ÚZEMNÍ PLÁN MĚSTA BRNA

Textová část Odůvodnění

Kapitola 19 Vyhodnocení připomínek

Svazek Pb11 *(bez osobních údajů)*

Příloha č. 1 Zákres lokality ve výřezu Koordinačního výkresu návrhu Územního plánu města Brna

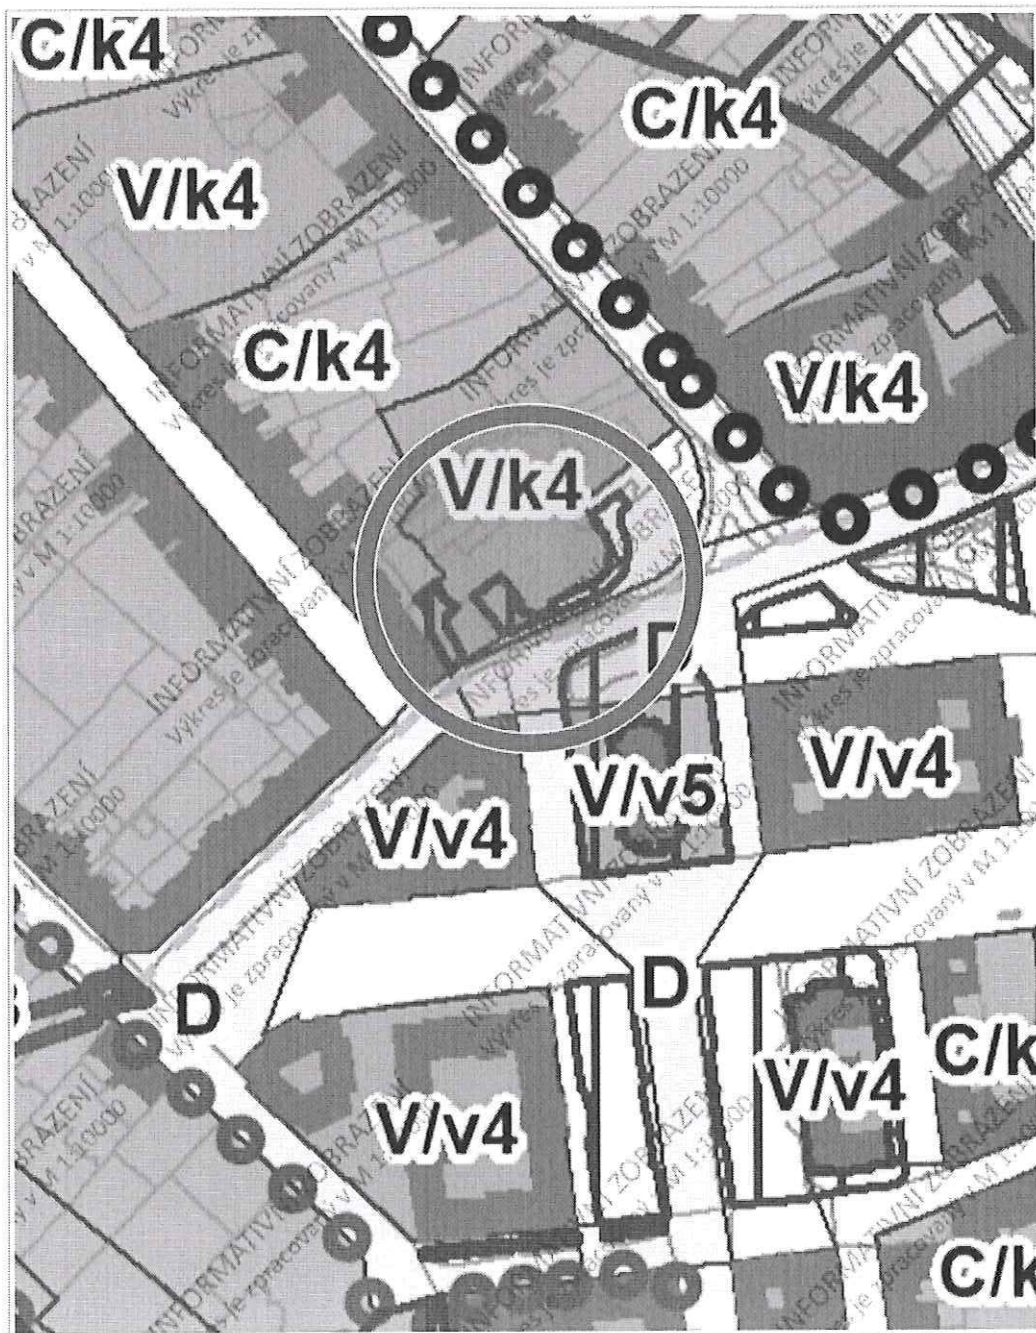
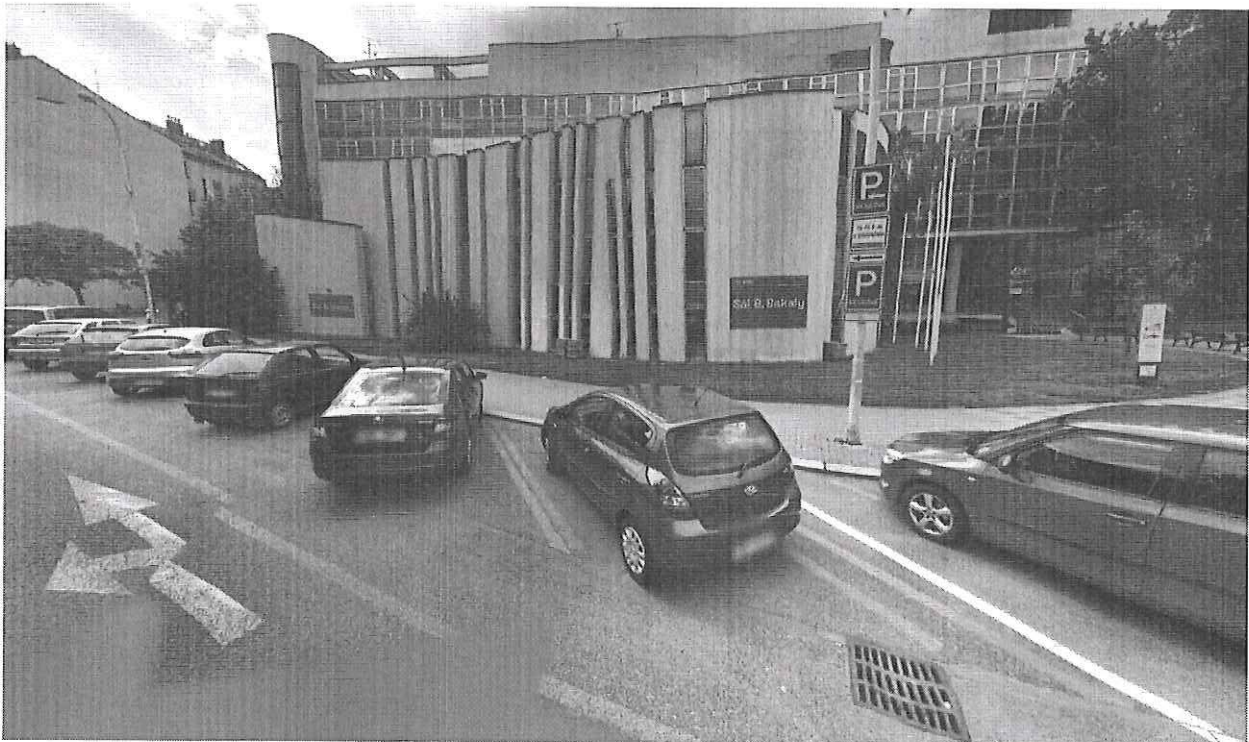
Připomínka k návrhu Územního plánu města Brna – k. ú. Veveří, parc. č. 345/11 a parc. č. 345/12

Pozemky p.č. 345/11, 345/12 v k.ú. Veverí jsou vyznačeny jako plochy nejvýznamnější zeleně města Brna v koordinálním výkresu na základě Obecně závazné vyhlášky (OZV) o ochraně zeleně v městě Brně. Vynětí pozemků z plochy nejvýznamnější zeleně je nutné řešit novelou OZV s Odborem životního prostředí MMB.

Přípomínka číslo 1 (zákres)

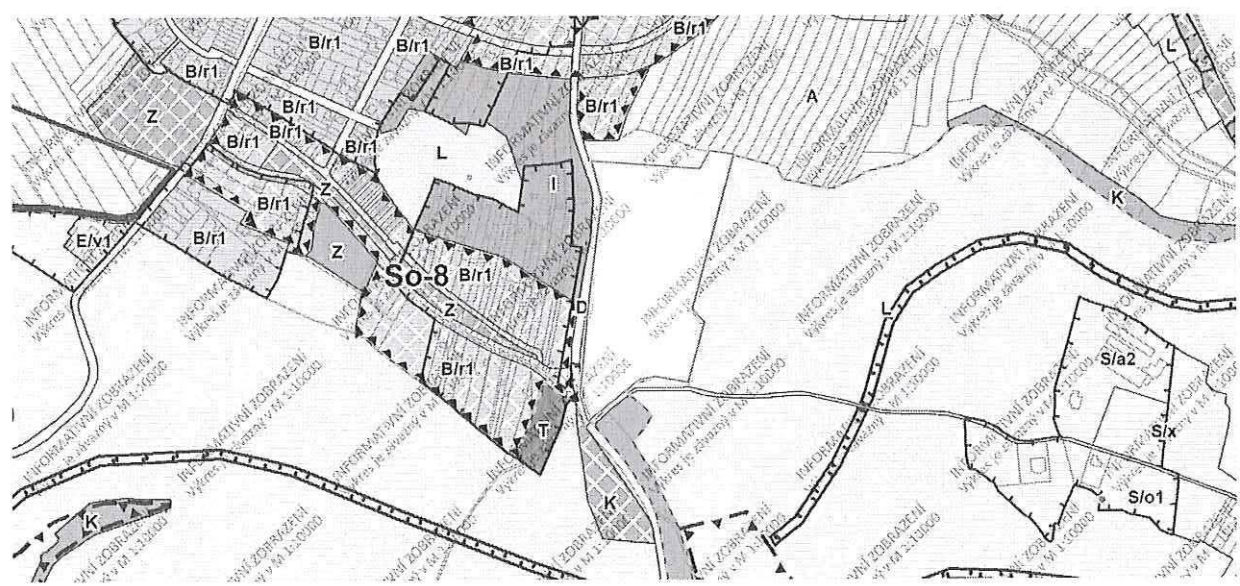
Žádáme Vás o změnu návrhu územního plánu z nestavební volné plochy (funkce - zemědělská plocha) na plochu stavební (funkce - bydlení). Jedná se o parcelu č. 1087/1 o rozloze 50 734 m viz. zakres do mapy. S ohledem na to, že parcelou prochází vysokotlaký plyn a jsou zde rozsáhlá anodová pásma a pozemek sousedí s lesním pozemkem, dovolujeme si zaslat návrh umístění možných RD s ohledem na již zmíněná ochranná pásma. Dále zde probíhá cca. středem parcely vedené vysokého napětí, které bude přeloženo a zapuštěno do země a trasováno po hranici pozemku.

Zpracovatel Návrhu ÚPmB tak na základě výše uvedeného a své odbornosti prověřil, vyhodnotil a navrhl nejvhodnější možné řešení funkčního využití pozemků předmětného území. Při tvorbě vycházel zejména z aktuálních podkladů a Pokynů pro vypracování Návrhu ÚPmB, které schválilo Zastupitelstvo města Brna usnesením č. ZM7/3871 na zasedání konaném dne 19. 6. 2018. Území Soběšic mělo být dle dohody s MŽP ČR z hlediska záboru ZPF řešeno dle varianty II. Konceptu ÚPmB, s úpravou řešení rozvojové lokality So-6 a So-1 dle var. I. s vypuštěním plochy So/S/1 (viz příslušná varianta výkresu záboru ZPF Konceptu ÚPmB), kde měla být ponechána plocha zemědělská resp. ZPF. Návrhem ÚPmB jsou tak v dané MČ naplněny Pokyny pro vypracování Návrhu ÚPmB a předmětná lokalita tak bude vymezena také z důvodu zachování kontinuity pořizované nové územně plánovací dokumentace i nadále jako plocha zemědělská (také v platném ÚPmB je vymezena plocha zemědělská).

Přípomínka číslo 1 (zákres)

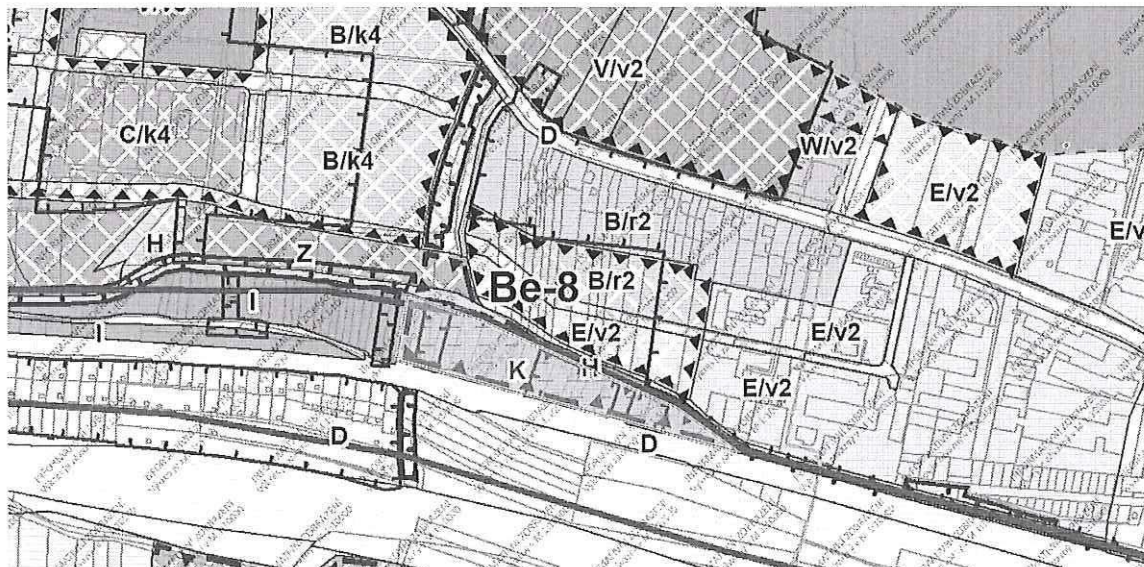
V novém návrhu územního plánu jsou pozemky západně od vyznačené oblasti vedeny jako zahrady, zatímco vyznačená oblast je dále vedena jako plocha krajinné zeleně. V současném plánu jsou obě plochy stejně vedené jako plocha krajinné zeleně.

Dle mého názoru by se celá oblast měla změnit na oblast zahrad. Fakticky v obou oblastech již obhospodařované zahrady jsou a není tak důvod měřit dvojným metrem. Narovnájí se tak práva vlastníků pozemků, neboť oblast krajinné zeleně je více restriktivní a de jure neumožňuje prakticky žádné využívání vlastního pozemku.

Přípomínka č. 3

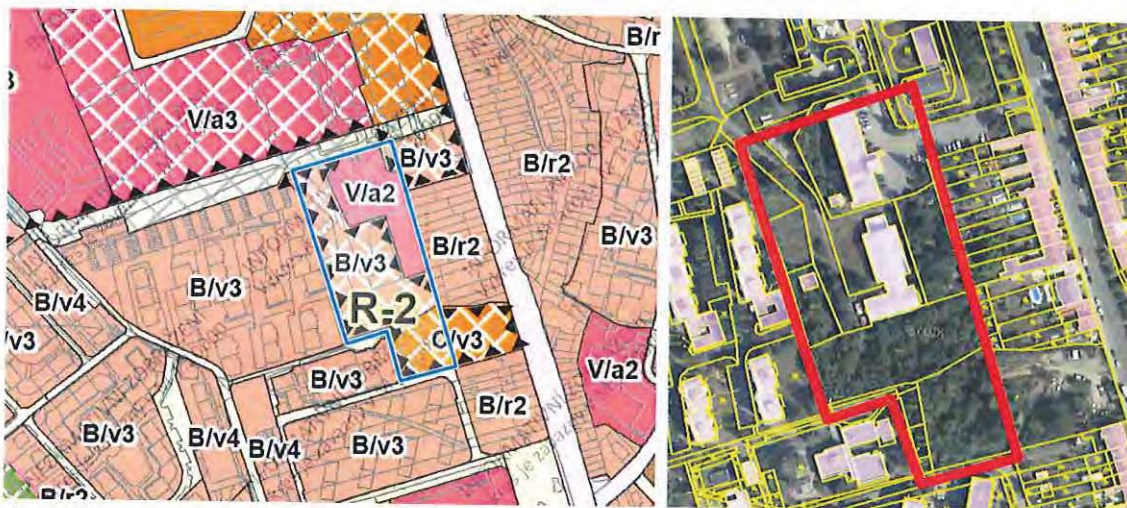
Území dotčené připomínkou - lokality mezi ulicemi Škrétova a Terezy Novákové, viz. obr. 8) a 9), většiny plochy ozn. "R-2 Terezy Novákové", zahrnuje pozemky parc. č. 231/1, 231/2, 231/4, 225/3, 232/1, 231/1, 224/1, 231/5, 225/136, 225/4, 233/1, 231/6, 48/40, 48/36, 48/10, 48/39, 48/38, 48/31, 48/28, 49, 48/11, 48/32.

Požadujeme zachovat stávající vzrostlou zeleň, a to jako plochu veřejné **městské zeleně Z**. Cílem je zajistit veřejně přístupné pozemky s vysokým podílem zeleně určené k rekreaci a relaxaci obyvatel v zastavěném území a zároveň území stabilizovat z hlediska mikroklimatických podmínek.

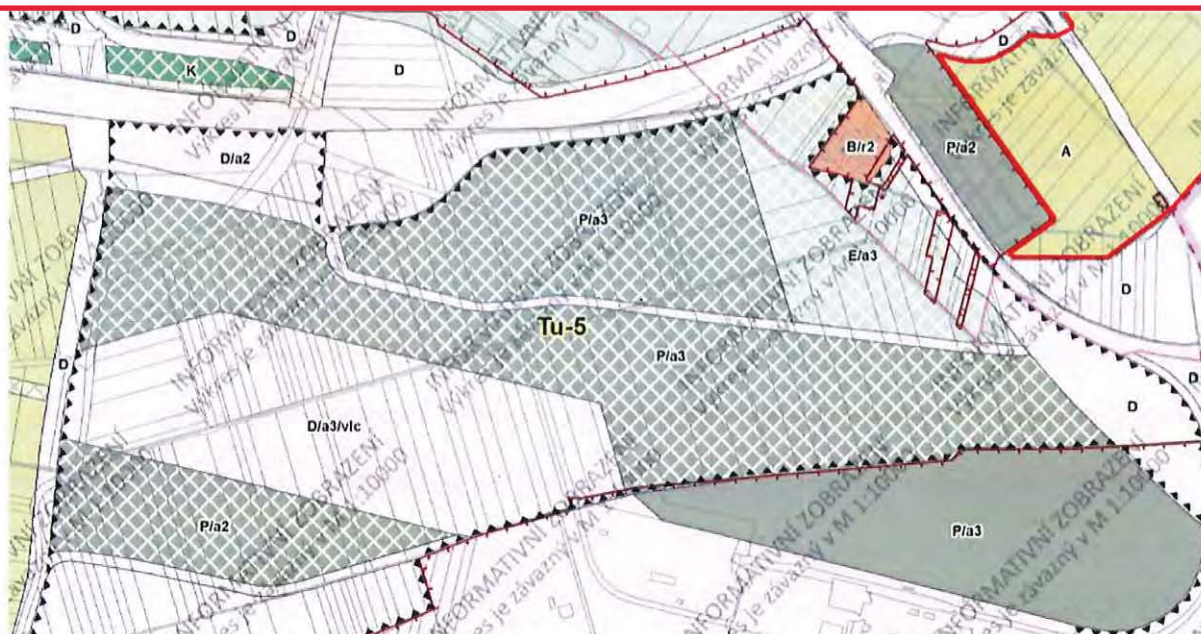
3. Pro plochy dle bodu č. 1 požadují stanovení podmínky výsadby stromů a keřů, aby do krajiny nesměřovaly fasády hal – tato povinnost není nikde ve stavebním zákoně zakotvena, proto vymahatelnost výsadby zeleně je nulová, důvodem je i to, že průmyslové areály budou znamenat značné ohřívání města, viz. teplotní mapa, kde je již nyní zřetelně viditelný negativní „efekt“ stávajících hal na Černovické terase, v kontrastu s dosud nezastavěným územím, viz obrázek:

Připomínka číslo 5 (zářes)

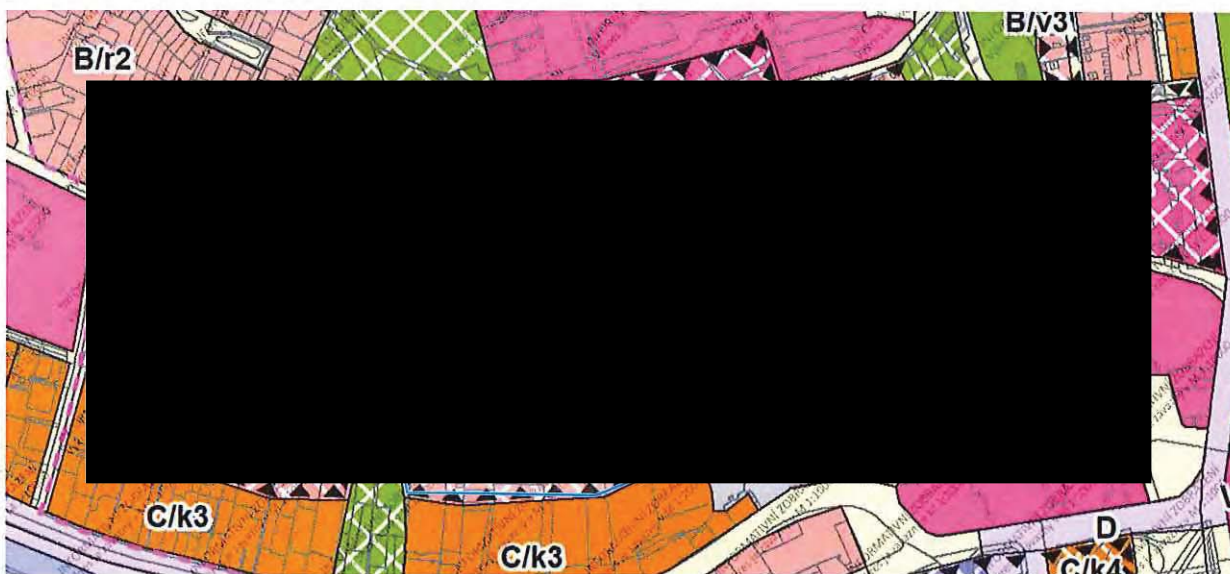
Požadují zvětšení plochy zeleně ve východní části této rozvojové lokality SB-3 na úkor rezidenční plochy. Lokalita se tak může stát plnohodnotným parkem a ne jen úzkým pruhem zeleně. Jde o velkou příležitost poskytnout obyvatelům nový park v centru města. Neří zřejmé ani logické, proč se rezidenční plocha v návrhu tak zařezává do plochy zeleně a proto navrhuji rozšíření zelené plochy.
